**Всемирный форум для согласования правил
в области транспортных средств**

Рабочая группа по пассивной безопасности

**Правила № 134 ООН (транспортные средства,
работающие на водороде и топливных элементах)****Предложение по поправкам серии 01
к Правилам № 134 ООН (транспортные средства,
работающие на водороде и топливных элементах
(ТСВТЭ))****Представлено экспертом от Нидерландов***

Образец А

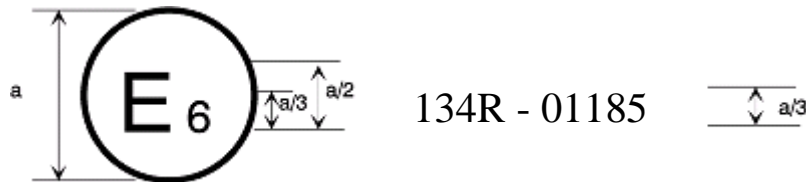
Приложение 2 изменить следующим образом:

Приведенный выше знак официального утверждения, проставленный на транспортном средстве/системе хранения/конкретном элементе оборудования, указывает, что данный тип транспортного средства/системы хранения/конкретного элемента оборудования был официально утвержден – в отношении связанных с обеспечением безопасности эксплуатационных характеристик транспортных средств, работающих на водороде, – в Бельгии (Е 6) на основании Правил № 134 ООН. Первые две цифры номера официального утверждения указывают, что официальное утверждение было предоставлено в соответствии с требованиями Правил № 134 в их первоначальном варианте в момент предоставления официального утверждения Правила уже включали поправки серии 01.
